项目名称: 开元壹号60#地块

子项名称: 商务公寓楼

专业: 建筑

依据现场实际的施工情况, 出具以下变更:

附图01

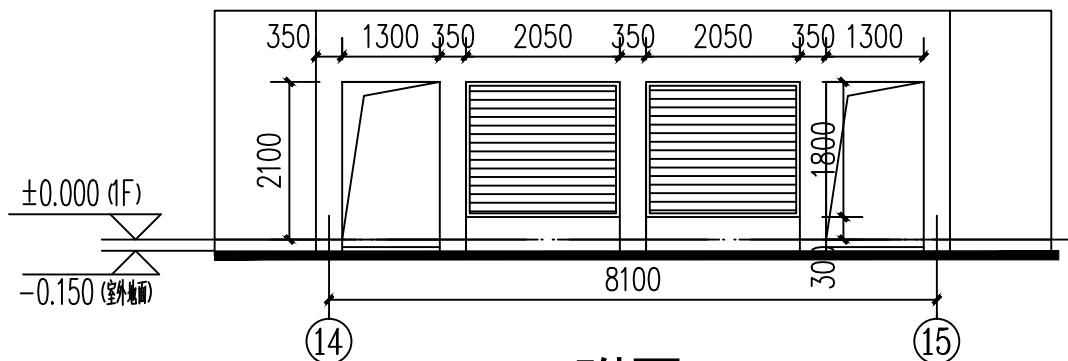
- 1、屋顶种植屋面缓冲带内卵石(粒径20mm~40mm)更改为碎石(粒径10mm~20mm), 且在过水洞处增设20cmx20cm转角镀锌钢丝网(孔径5mm, 钢丝直径 ϕ 7mm)防止碎石流入排水板下雨水系统中;
- 2、考虑后期物业管理, 在东塔南侧一楼14轴~15轴处人防口部地上出口部位增设2个防火门(FM甲1321)。
- 3、明确西塔夹层内预留新风井百叶尺寸, 具体详见附图01。
- 4、明确东塔南侧一楼14轴~15轴处人防口部地上部分百叶尺寸, 具体详见附图02。
- 5、补充施健1A-01图中集水坑K、K3、K4、K5的盖板做法, 具体详见附图03。

- 注: 1、GYC3a-1810具体尺寸为:
宽x高=1800mmx1000mm;
2、GYC3a-2014具体尺寸为:
宽x高=2000mmx1480mm;
3、百叶底部设置200mm高混凝土防水反坎。
